# Gestion de l'érosion du canal de dérivation de la rivière Mascouche

Addenda B

Questions et commentaires pour le projet de stabilisation des berges de la rivière Mascouche

Dossier: 3211-02-308

**Plan et coupe - Concept retenu Canal de dérivation**

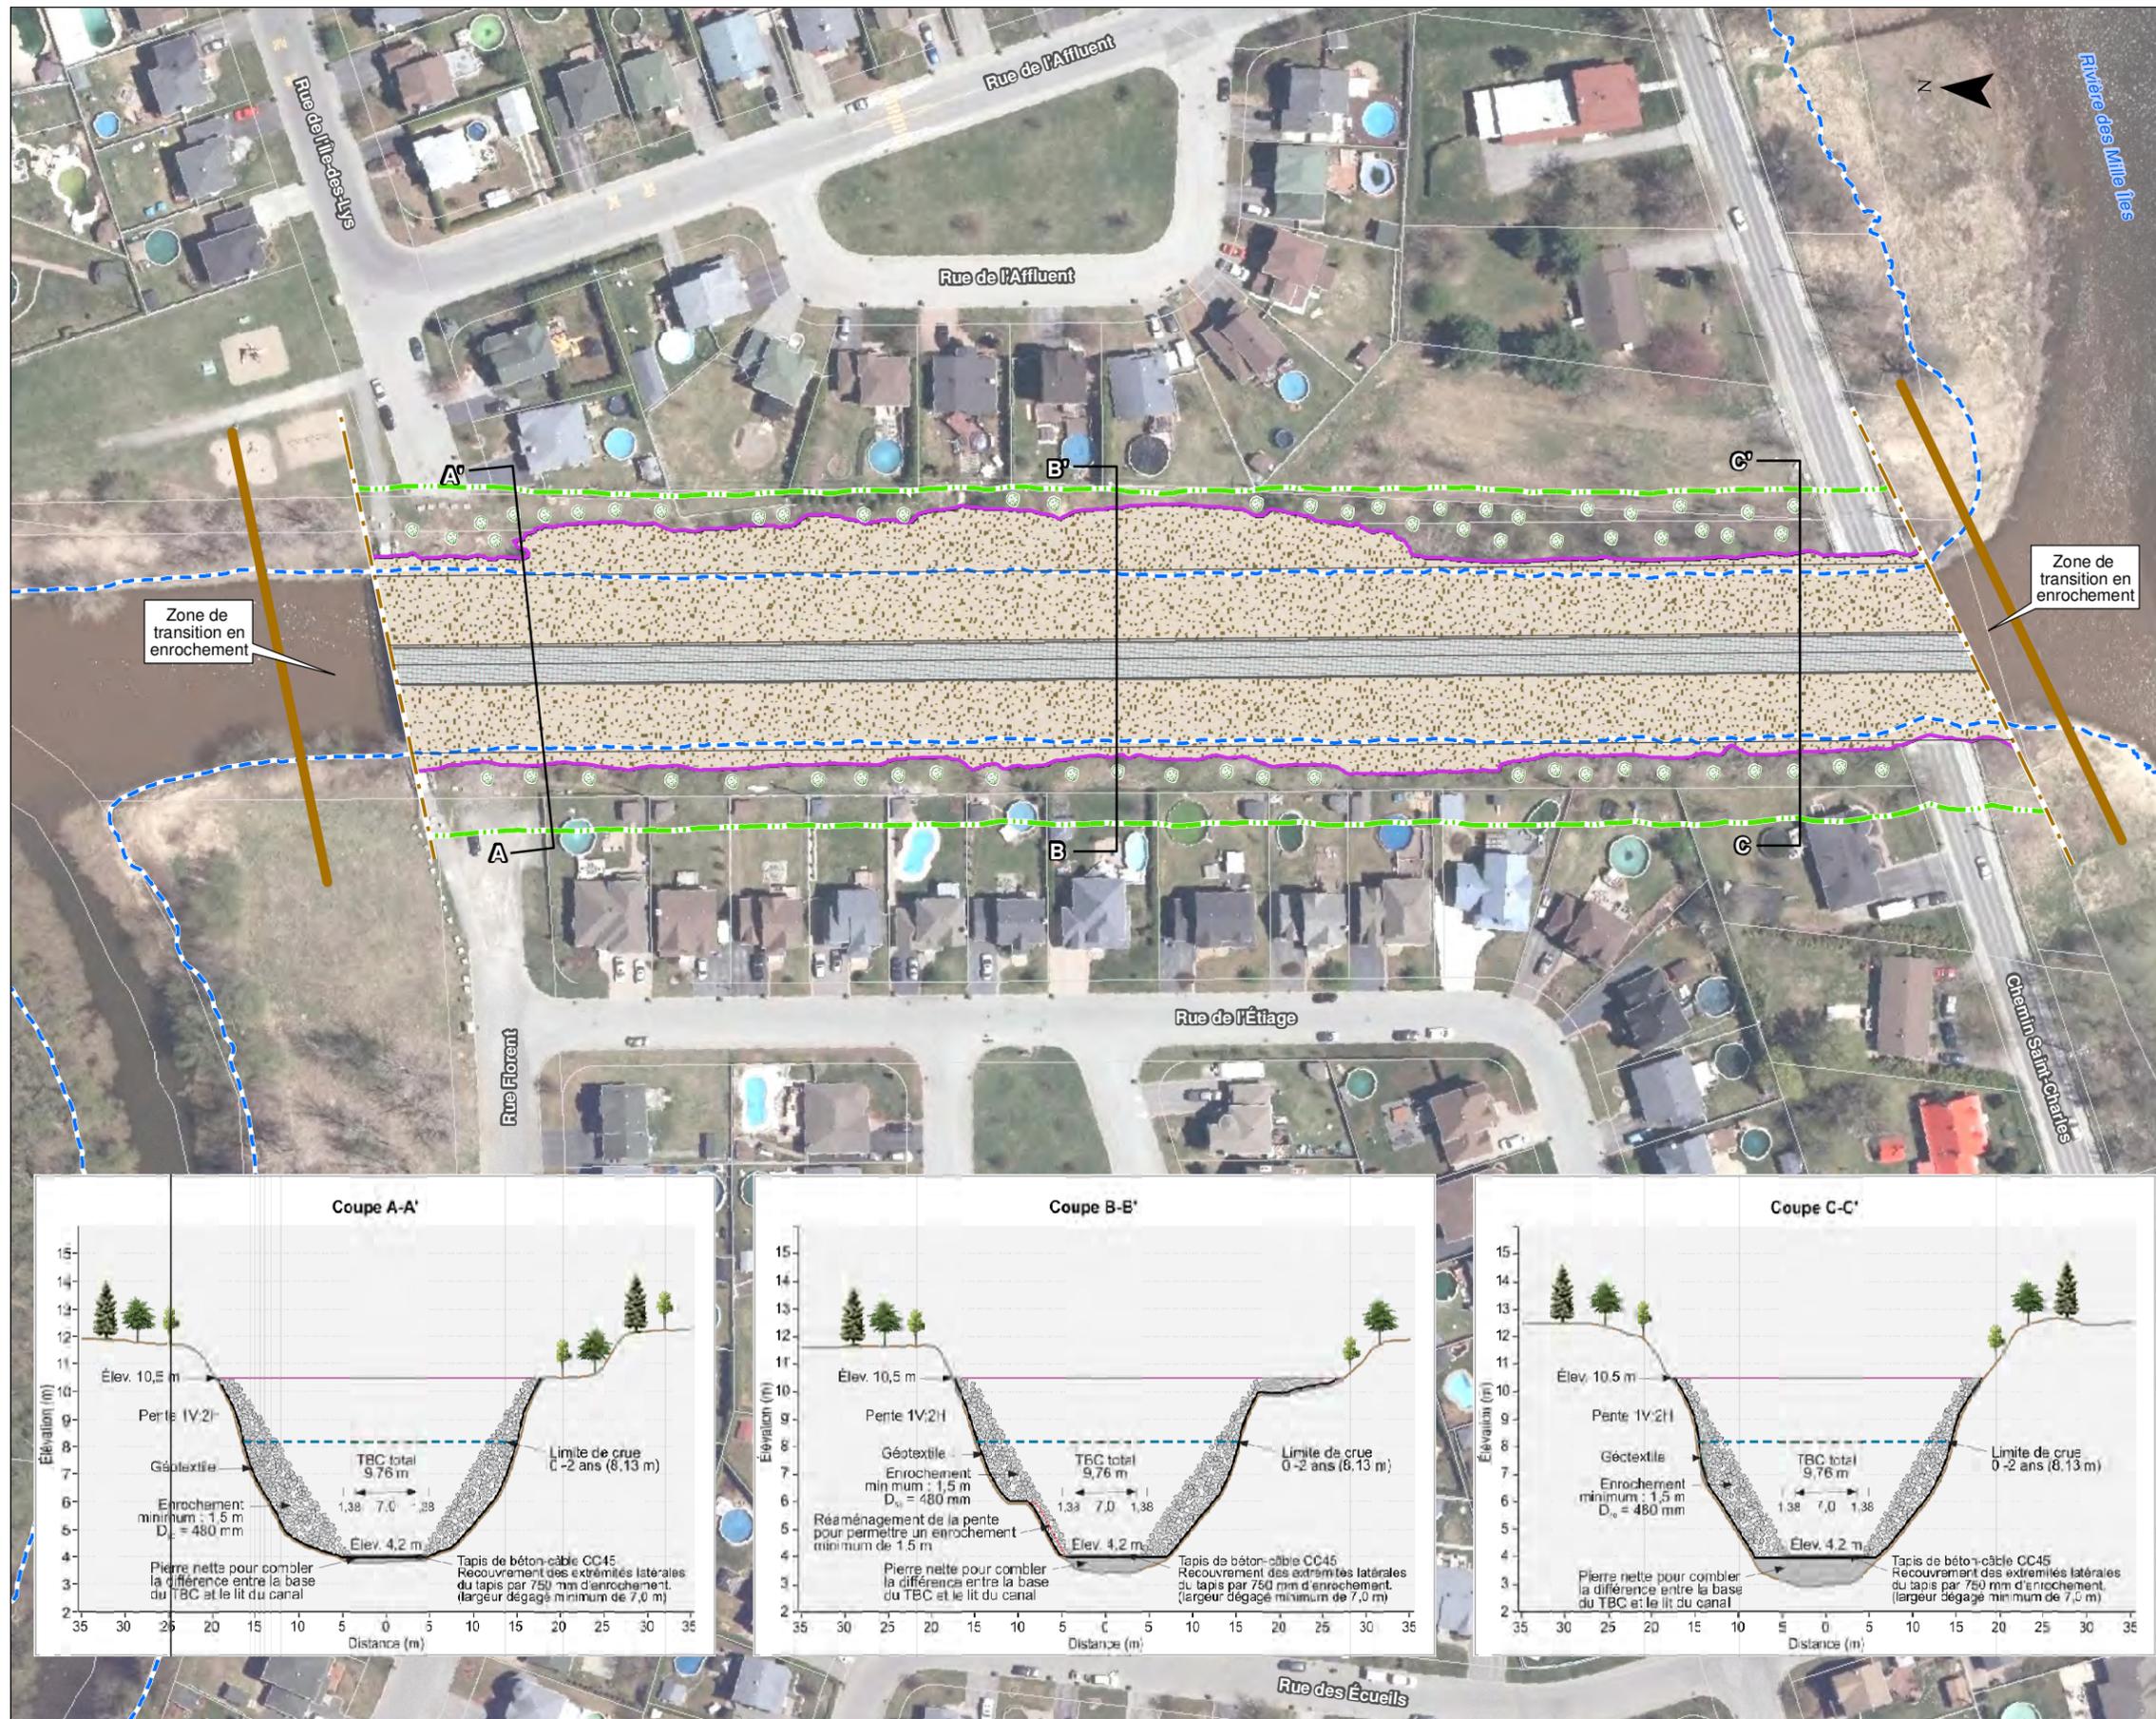
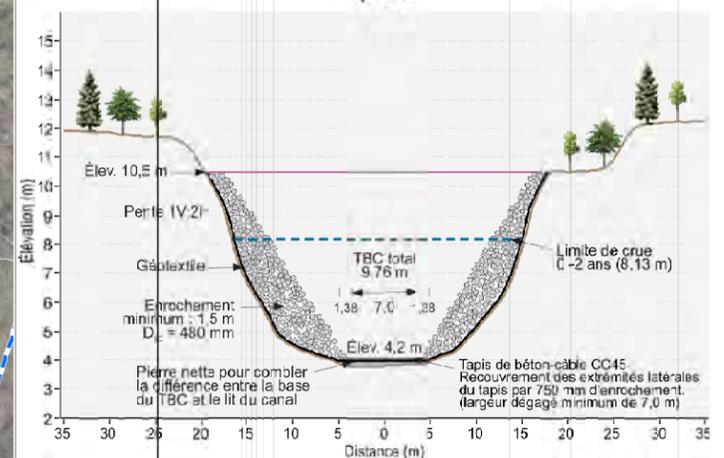
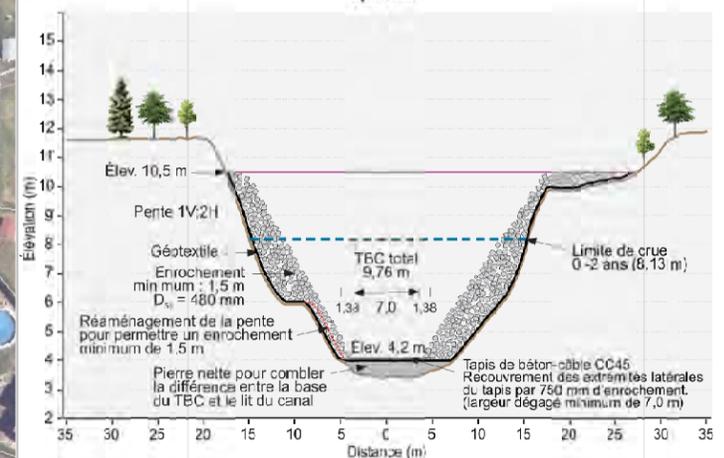
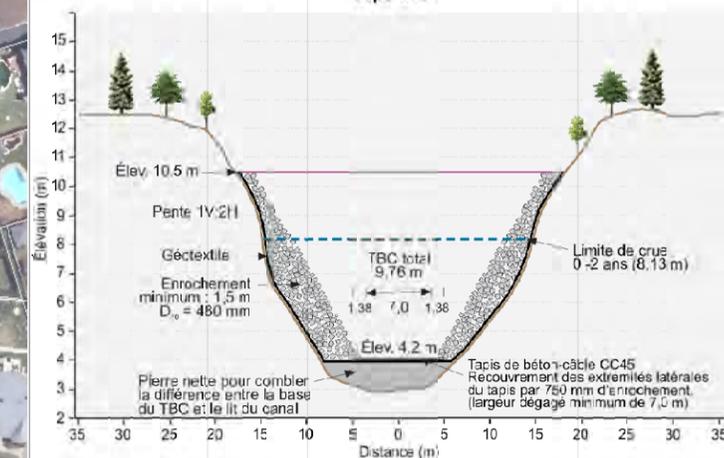
Les coupes présentées à la fin de l'annexe 1 et à l'annexe 2 ne permettent pas d'évaluer si l'enrochement en rive est adéquat ou surdimensionné et il n'est pas possible de visualiser non plus l'étendue des travaux dans le milieu hydrique. L'initiateur doit produire et présenter des coupes types et vues en plan des concepts d'ingénierie proposés avec les spécifications techniques, dimensions et légendes, même s'il ne s'agit pas de concepts finaux pour construction. L'initiateur doit s'assurer que ces coupes types et ces plans permettent de visualiser la hauteur de l'ouvrage de stabilisation, la cote d'inondation de récurrence de 2 ans, la végétalisation prévue au-dessus de l'enrochement et les zones d'empiétement sous le niveau d'eau de récurrence de 2 ans ainsi que la superficie associée. Ces éléments sont essentiels à l'évaluation des impacts potentiels du projet sur l'environnement.

La carte 35-1 montre une vue en plan et en coupe du canal de dérivation restauré selon le concept de l'option 2. Ce plan vise à évaluer les impacts potentiels du projet sur l'environnement et ne constitue pas le concept final pour la construction.

- Le recouvrement minimum du TBC par des enrochements sera de 750 mm ;
  - La largeur dégagée minimum du TBC sera de 7,0 m ;
- › Aménagement de zones de transition entre le fond du canal et la zone stabilisée afin d'éviter les risques d'érosion sous la zone stabilisée (carte 35-1). Un exemple de zone de transition permettant d'ancrer solidement le TBC est montré à la figure 36-2 de la réponse QC-36.

**Figure 36-1 Simulations hydrauliques pour l'option 2**

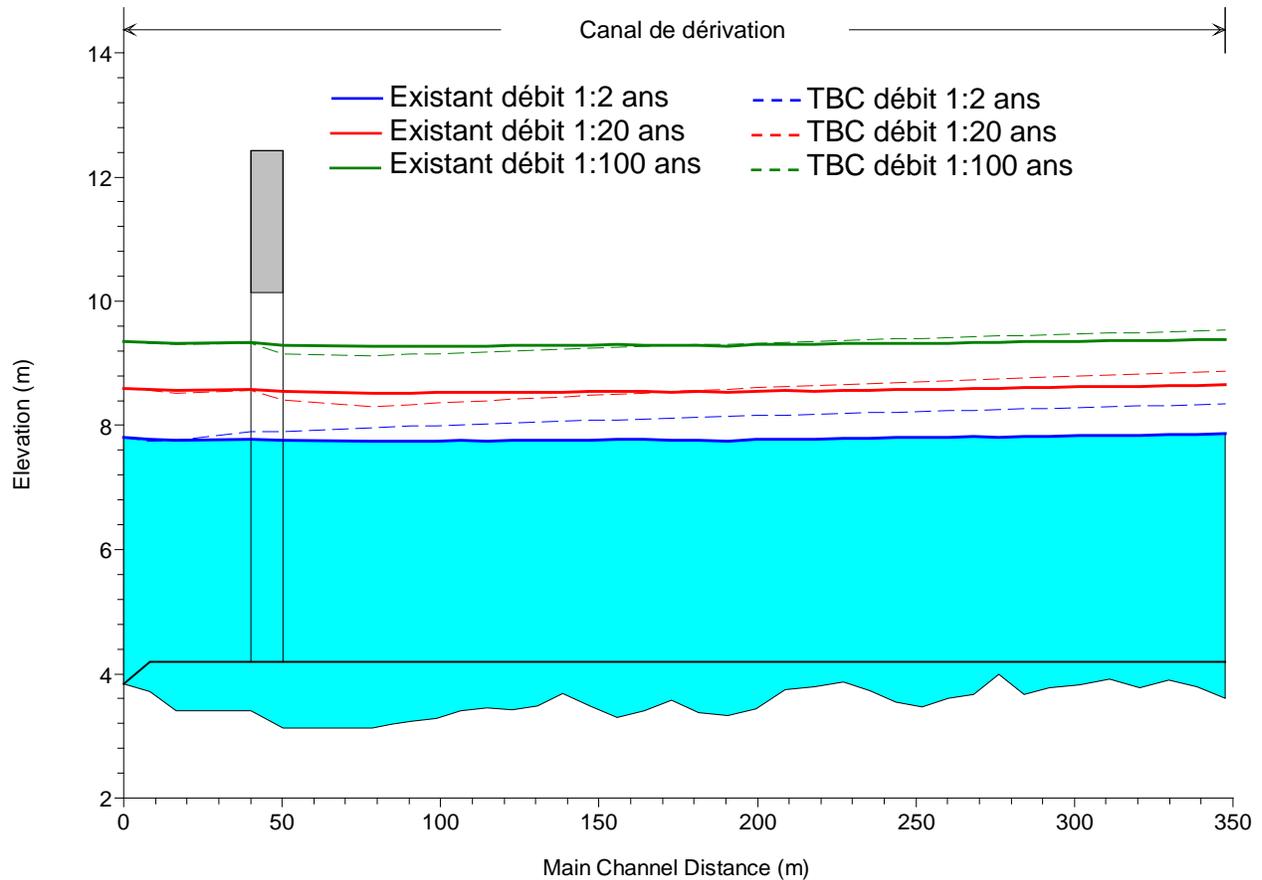
- a) L'initiateur doit présenter les résultats de simulations hydrauliques pour l'ensemble des sections d'écoulement présentées à la figure 5 de l'annexe B, ainsi que l'impact des aménagements proposés.

Les résultats des simulations hydrauliques pour l'option 2 sont présentés à la figure 36-1 et au tableau 36-1. La note hydrotechnique a été mise à jour à l'annexe B.

Globalement, on remarque que la réalisation de l'option 2 aura pour effet d'augmenter le niveau de l'eau en période de crue au chaînage 0+175 lors d'une crue de récurrence de 2 ans, et à l'amont du canal de dérivation pour les trois périodes de récurrence. Toutefois, lorsqu'on compare avec les options 1 et 3 (voir réponse à QC-41 et étude hydrotechnique à l'annexe B), l'option 2 est celle dont l'impact sur l'augmentation du niveau en période de crue est le plus faible. Les effets sur l'érosion sont discutés à la réponse QC-36 b et les effets sur les inondations à la réponse QC-41.

**Figure 36-2 Exemple de zone de transition en enrochement pour ancrer le TBC à l'amont et l'aval de la zone stabilisée**

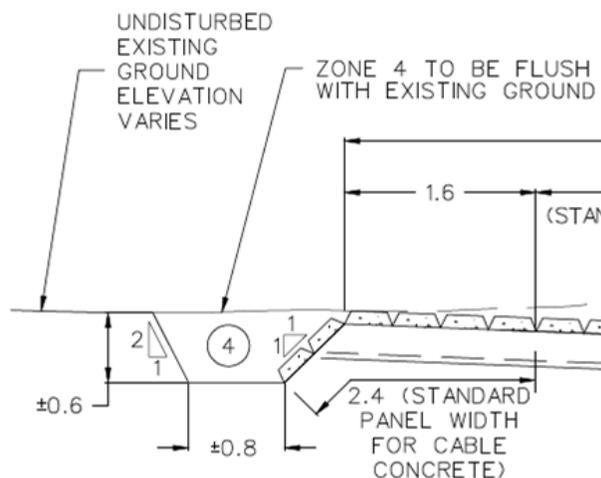
- b) Puisque l'initiateur envisage de rehausser le lit du canal et de réduire sa largeur, le ministère de l'Environnement et de la Lutte contre les changements climatiques (MELCC) se préoccupe de l'impact de ces travaux sur l'érosion future des berges de la rivière Mascouche, notamment dans le secteur résidentiel de la rue du Bassin et dans le secteur de la rue Charles-Aubert en amont des travaux. À ce sujet, l'initiateur du projet n'a pas répondu à la seconde portion de la question demandant d'ajuster et bonifier la section 7.1.1 de l'étude d'impact afin d'expliquer si les concepts retenus pour réaliser son projet peuvent engendrer d'autres problèmes, comme de l'érosion, de la régression de fond ou de l'affouillement en amont ou en aval de la zone des travaux.

À la fin des travaux, des zones de transition seront aménagées entre le fond du canal et la zone stabilisée afin d'éviter les risques d'érosion sous la zone stabilisée (carte 35-1). Un exemple de zone de transition en enrochement (zone 4) permettant d'ancrer solidement le TBC est montré à la figure 36-2.
